**Avis délibéré de la mission régionale d'autorité environnementale
sur l'aménagement du domaine skiable de l'Alpe d'Huez :
construction d'une télécabine du Rif Nel par SATA Group sur la
commune d'Huez (38)**

Avis n° 2025-ARA-AP-1844

Avis délibéré le 15 avril 2025

Figure 3: Vue sur la station d'Huez et la zone d'étude - Source : dossier

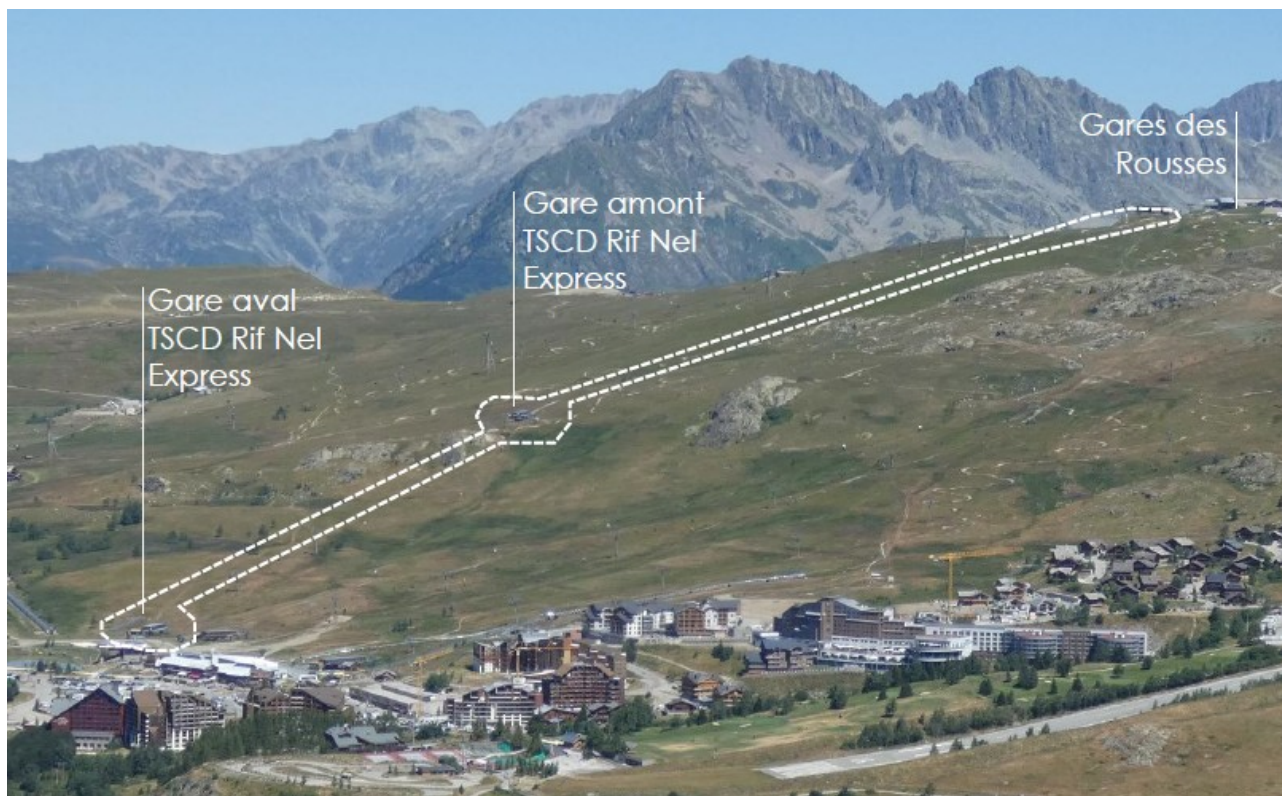
L'extension de la remontée mécanique depuis la station village engendre un impact visuel significatif sur le paysage alpin, perturbant l'équilibre des unités paysagères et accentuant l'artificialisation des espaces de montagne.

La gare d'arrivée haute, implantée sans réelle réflexion sur la mutualisation des infrastructures, notamment en lien avec le renouvellement-extension du télésiège du Lièvre Blanc, s'impose comme une incongruité visuelle au sein d'un espace d'interconnexion des remontées mécaniques. Son positionnement inopportun brise la cohérence paysagère et altère la ligne des montagnes, créant une rupture forte dans l'harmonie du grand paysage sur ce secteur déjà bien aménagé. Cette implantation, menée sans intégration réfléchie aux perspectives et aux aménagements environnants, constitue une atteinte notable à la lecture du relief naturel et à l'expérience visuelle du site.

Une réflexion globale de l'aménagement du site de la gare des Grandes Rousses, afin de minimiser son impact paysager semble nécessaire en intégrant l'ensemble des réflexions en cours pour voir les éventuelles mutualisations possibles.

L'Autorité environnementale recommande de mener une réflexion globale de l'aménagement du site accueillant les gares amont Rif Nel, des Grandes Rousses et Lièvre blanc.

De plus, les points de vue sont également à évaluer depuis les sentiers de randonnées présents sur le tronçon amont. La dégradation pourrait engendrer une perte de qualité de l'attractivité estivale de ce secteur, et un risque de report sur d'autres milieux, via la télécabine. L'impact paysager depuis les divers chemins de randonnées, notamment au droit du tronçon n°2 de Rif Nel, est à intégrer à l'étude d'impact.

Le secteur est concerné par des parcours VTT et VTTAE (Assistance électrique), aussi l'augmentation des fréquentations et dégradations associées des milieux présents est à anticiper. Ces milieux doivent être identifiés, l'impact sur ceux-ci doit être évalué et des mesures de préservations prises.

L'Autorité environnementale recommande d'évaluer l'impact sur les points de vue depuis les sentiers, ainsi que l'impact paysager d'un renforcement de l'attractivité estivale notamment pour des VTTistes.

Enfin, la future gare amont de la télécabine Rif Nel sera perceptible depuis le site minier des Brandes, [classé monument historique](#), en arrière-plan de la station d'Huez.
